**Avis délibéré de la mission régionale d'autorité
environnementale sur l'extension d'une carrière de roche
alluvionnaire, au lieu-dit "Courdan", par la société
CARRIERES MBTP sur la commune de Murs-et-Gelinieux
(01)**

Avis n° 2025-ARA-AP-1823

Avis délibéré le 7 mars 2025

Figure 2: variante retenue dans le cadre de l'extension de la carrière (source : dossier)

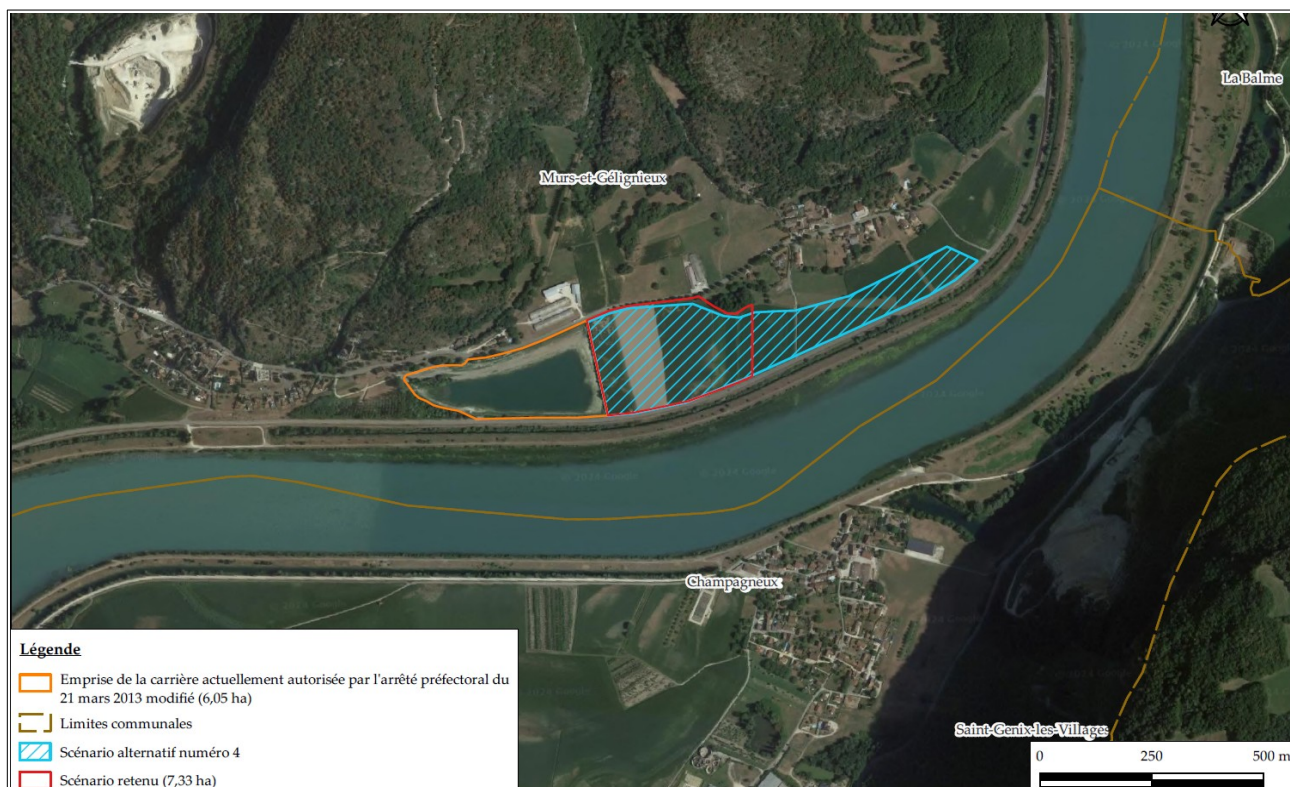
Les habitations les plus proches du projet, localisées au hameau de Tremurs, auront peu de perception sur la carrière compte tenu de l'exclusion du projet des parcelles les plus proches (voir les variantes étudiées Figure 2) et de la présence du boisement de 3 500 m² environ situé à l'extrémité nord-est du projet d'extension. Au vu de la proximité avec le projet, ce point de perception a tout de même été retenu par le dossier pour un photomontage, en plus des perceptions citées supra, pour la bonne information du public.

Figure 4: localisation des points de mesures acoustiques (source : dossier)

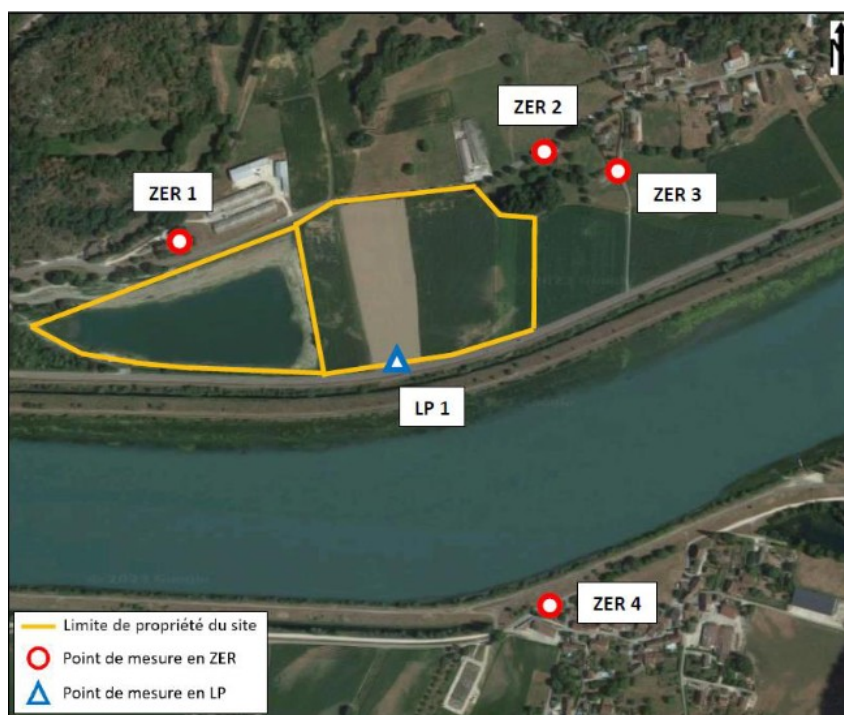
Les niveaux de bruit calculés après mise en place de ces mesures sont conformes à la réglementation nationale. Il conviendrait de les comparer aux recommandations de l'OMS qui font référence en matière de santé humaine.

L'Autorité environnementale recommande de comparer les niveaux sonores, actuels et estimés en phase d'exploitation au niveau des habitations, aux recommandations de l'OMS et de proposer de nouvelles mesures de réduction le cas échéant.

Figure 6: Plans de la digue de la CNR

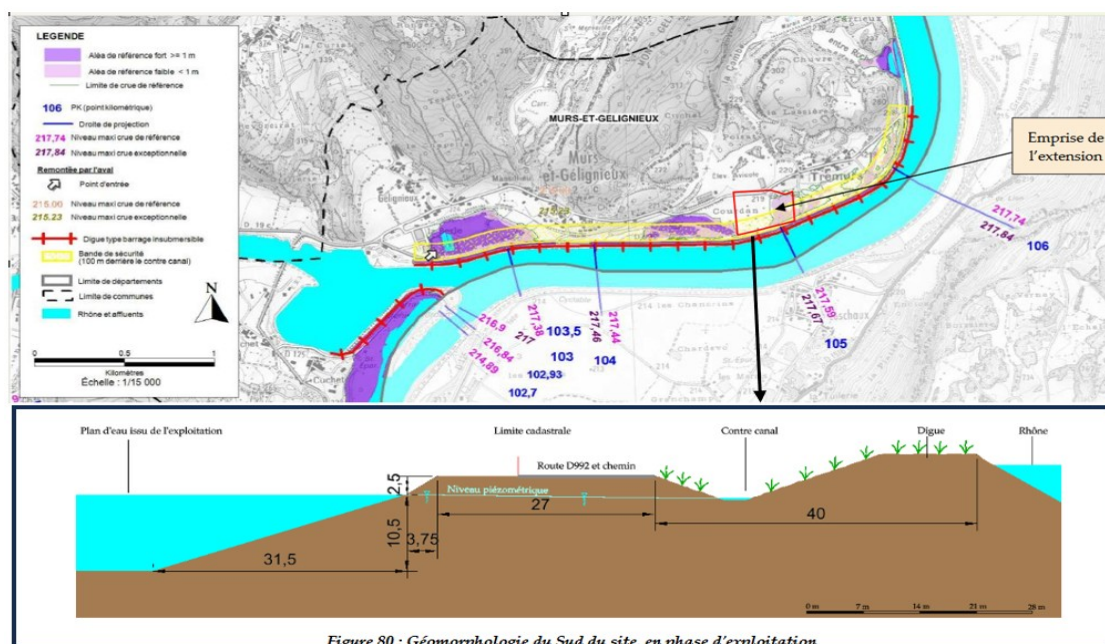
Le long du Rhône, une digue de type barrage insubmersible est présente, au Sud du projet (cf. figure 6). Une partie du projet d'extension se situe dans la bande de sécurité de 100 m. D'après le dossier, une éventuelle rupture de cette digue aurait peu de conséquence sur la future carrière. Le futur plan d'eau créé sera localisé à environ 30 mètres du contre-canal et 70 mètres du Rhône.

Cette distance cumulée à la morphologie d'exploitation sous eau (pente de 3/1) permettra selon le dossier de garantir le maintien et la stabilité de la route départementale n°992 et des aménagements et ouvrages hydrauliques présents en périphérie du projet. Le plan d'eau, formé au cours de l'exploitation, pourra collecter les eaux en cas d'inondation. Cette situation ne sera que temporaire puisque le projet prévoit *in fine* le remblayage intégral du site. Cependant l'impact de la future carrière sur l'ouvrage de la Compagnie Nationale du Rhône n'est pas suffisamment explicité dans le dossier notamment en phase d'exploitation conjuguée à une crue importante.

L'Autorité environnementale recommande de mieux expliciter l'impact éventuel de la carrière en phase d'exploitation sur la tenue de la digue de la CNR dans toutes les situations et notamment en cas de crue du Rhône.
